**国立研究開発法人日本原子力研究開発機構大洗研究所（北地区）
原子炉設置変更許可申請書〔HTTR（高温工学試験研究炉）
原子炉施設の変更〕に関する審査の結果の案の取りまとめ
－標準応答スペクトルを考慮した基準地震動の追加等－**

令和5年10月25日
原子力規制庁

国立研究開発法人日本原子力研究開発機構大洗研究所（北地区）原子炉設置変更許可申請書〔HTTR（高温工学試験研究炉）原子炉施設の変更〕に関する審査書

国立研究開発法人日本原子力研究開発機構
大洗研究所(北地区)原子炉設置変更許可申請
[HTTR(高温工学試験研究炉)原子炉施設の変更]
に関する審査の概要

図 基準地震動S_s-Dと標準応答スペクトルの比較

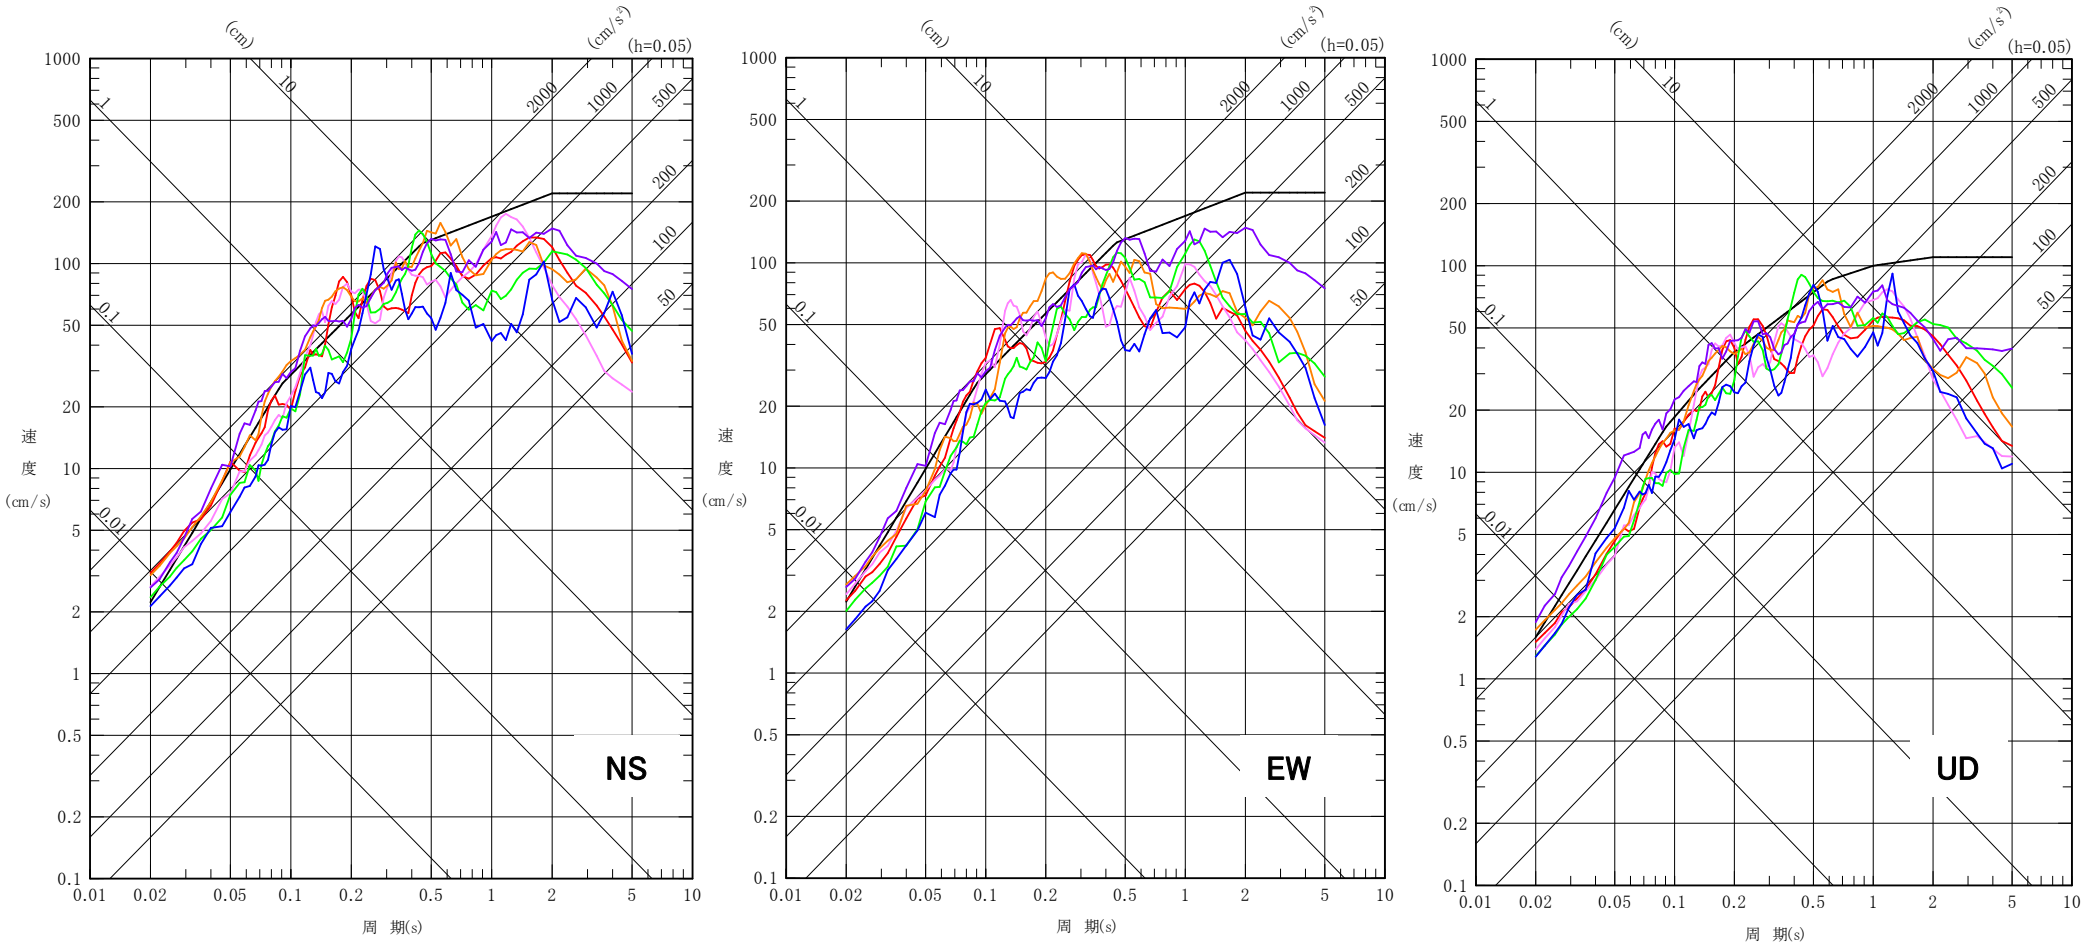
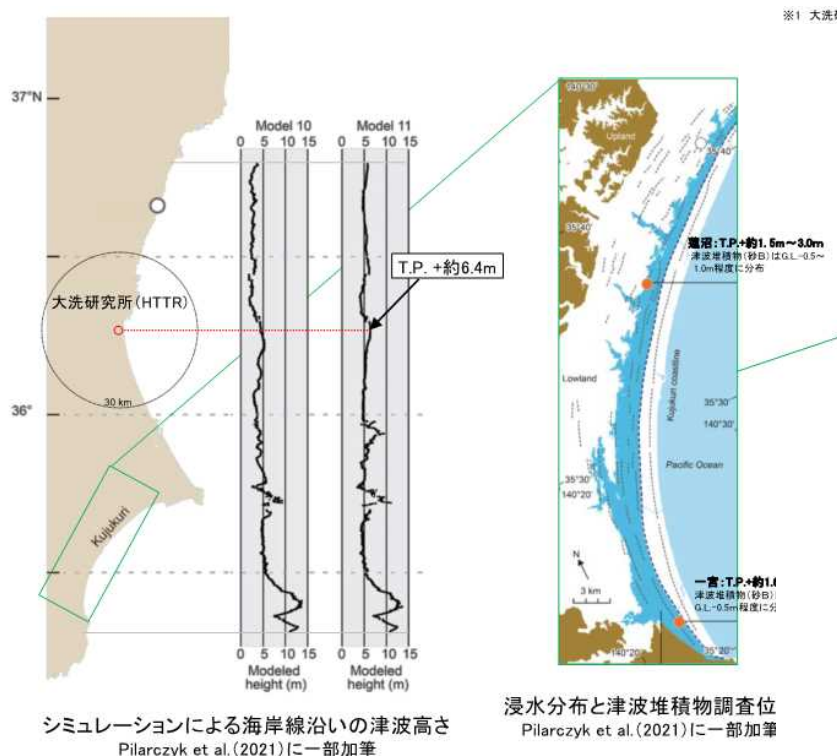
< 審査結果の概要 >

- 標準応答スペクトルに基づく地震動評価結果が一部周期帯でS_s-Dを上回るため、基準地震動S_s-6として策定していることを確認。

【房総半島沖の巨大地震に関する知見について（第5条関係）】

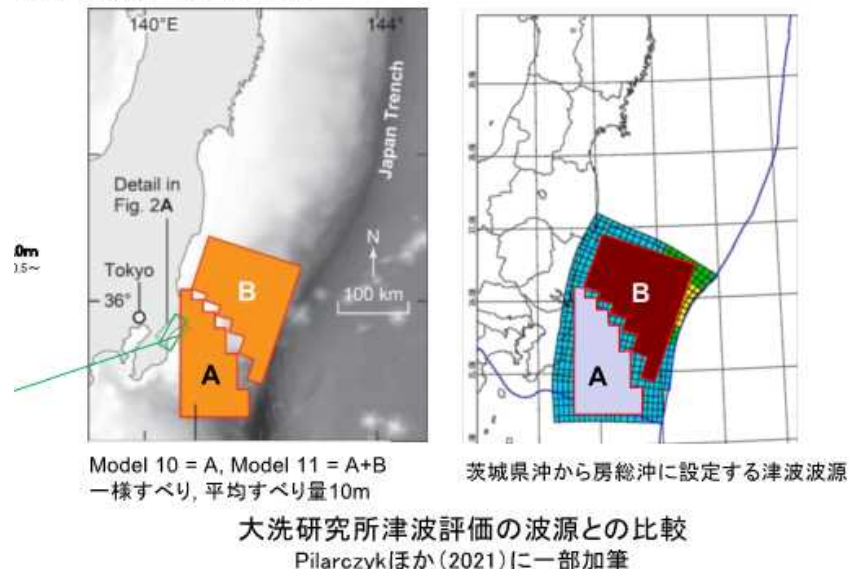
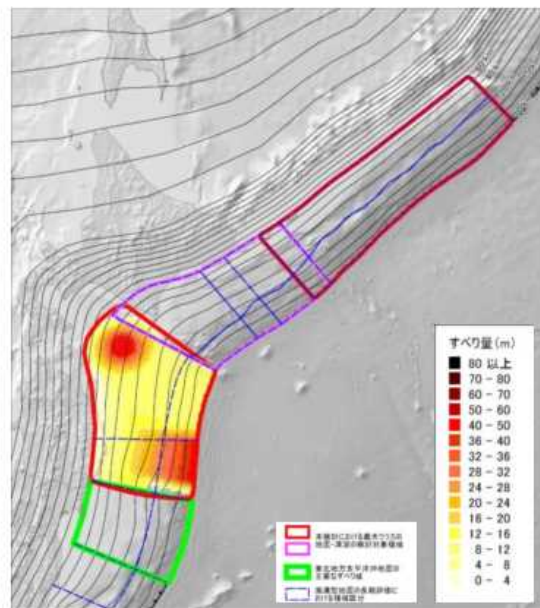
- 国立研究開発法人産業技術総合研究所（2021）等によれば、千葉県九十九里浜地域における津波堆積物調査から、歴史記録にない津波の痕跡が確認されたとしている。
- 津波堆積物は二層の砂層で、うち一方は約1,000年前（西暦800～1,300年）に堆積しており、未知の津波によるとされている。
- 国立研究開発法人産業技術総合研究所（2021）では、この堆積物の分布を再現する津波シミュレーションによりM8クラスの地震が房総半島沖で発生したことが明らかになり、房総半島沖に沈むフィリピン海プレートと太平洋プレートの境界も津波の波源として注意が必要とされている。
- また、津波堆積物位置までの浸水域を再現する茨城県沖から房総沖の波源モデルが設定されるとともに、当該波源モデルによる評価結果（津波高さ）として、敷地前面海岸においてT.P. +約6.4mが示されている。

- 既許可申請書では、より規模の大きいプレート間地震によるMw8.7の特性化波源モデル（茨城県沖から房総沖に想定する津波）を設定しており、その評価結果は、敷地前面海岸においてT.P. +16.9mであり、国立研究開発法人産業技術総合研究所等による知見を踏まえた津波高さを上回ることから、既許可申請書における施設への津波の遡上評価に用いたT.P. +30mには到達しないとする津波評価を変更する必要がないことを確認。

日本海溝・千島海溝沿いの最大クラスの津波による浸水想定 (内閣府 (2020、2022) に一部加筆)

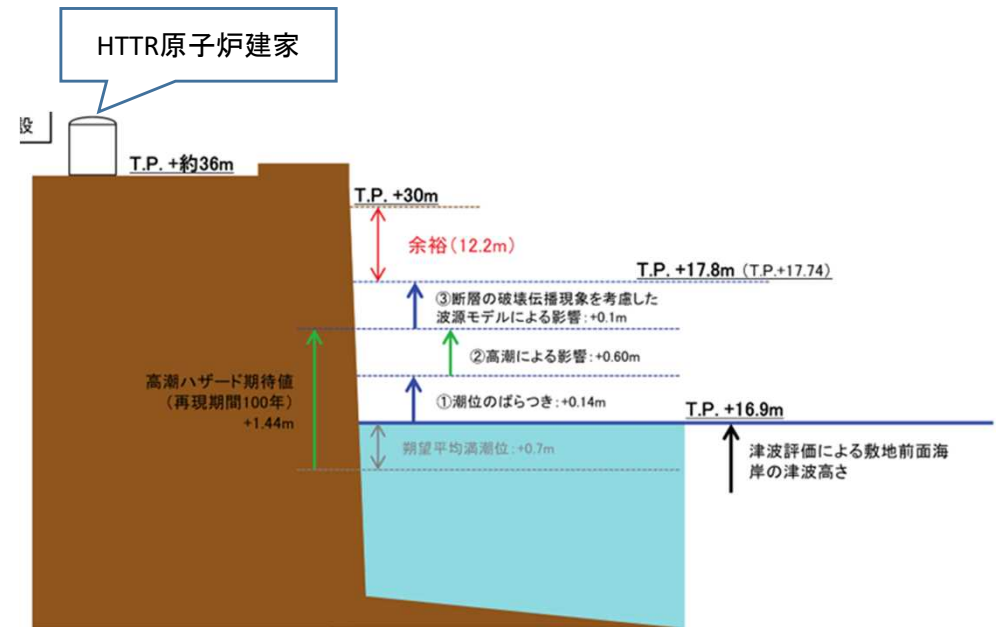
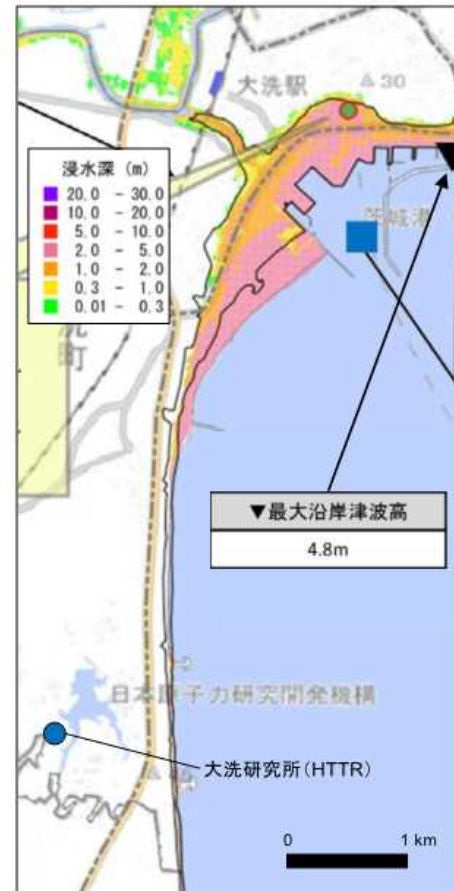
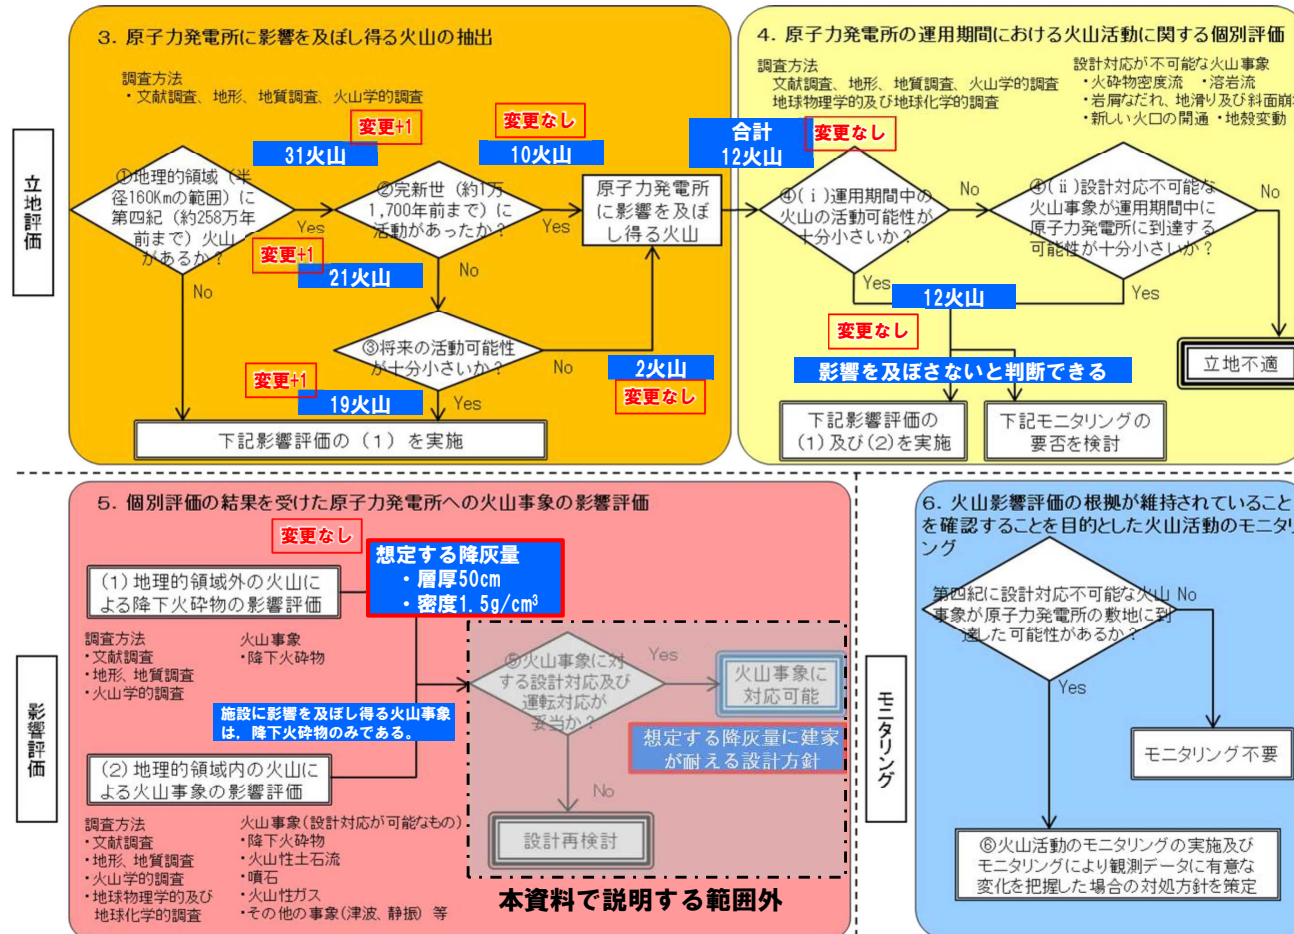
- 内閣府（2020）及び内閣府（2022）では、千島海溝から日本海溝の北部の領域において、過去6千年間の津波堆積物から想定されるMw9クラスの津波断層モデルを想定し、津波高さ、浸水地域の推計を行っており、HTR敷地周辺の津波高さを約5mとしている。

<審査結果の概要> 既許可申請書では、プレート間地震を踏まえた茨城県沖から房総沖に想定する津波による最大津波高さをT.P. +16.9mとしており、これらの知見による敷地周辺の津波高さ約5mを上回ることから、既許可申請書における施設への津波の遡上評価に用いたT.P. +30mには到達しないと判断する津波評価を変更する必要がないことを確認。

< 参考 > 耐震補強工事等の要否について

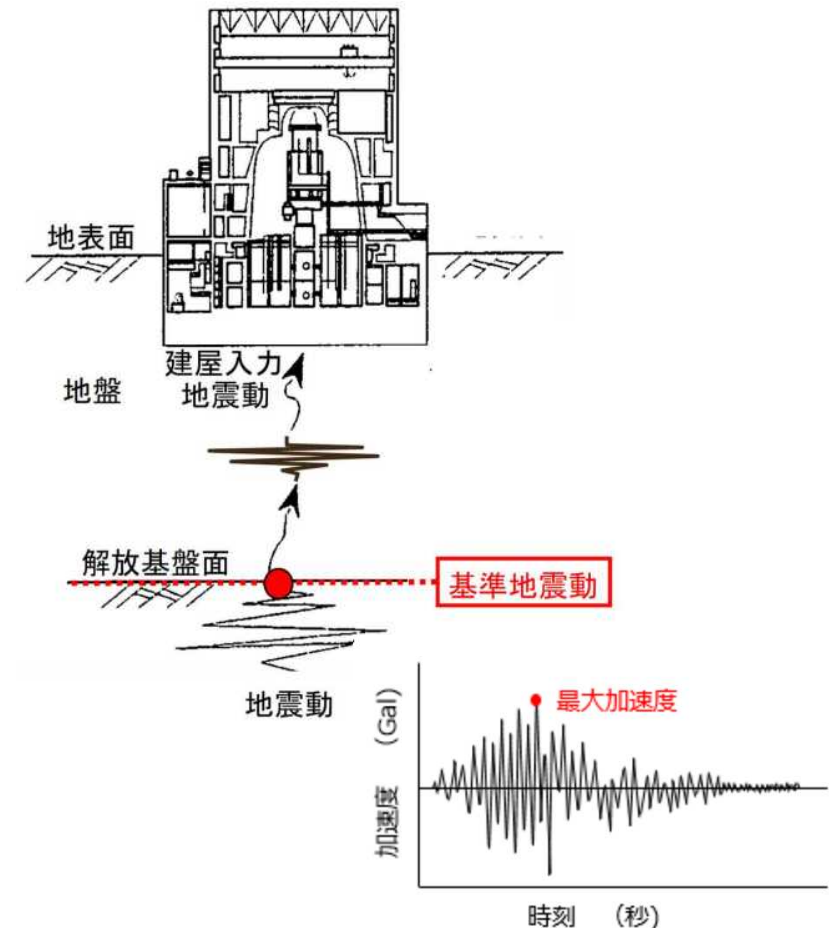
- 申請者は、基準地震動S_s-6の追加に伴う耐震安全性評価を実施しており、評価の結果、補強等の工事が不要であるとし、具体的な耐震設計の結果については、設計及び工事の計画の認可申請にて説明を行うとしている。
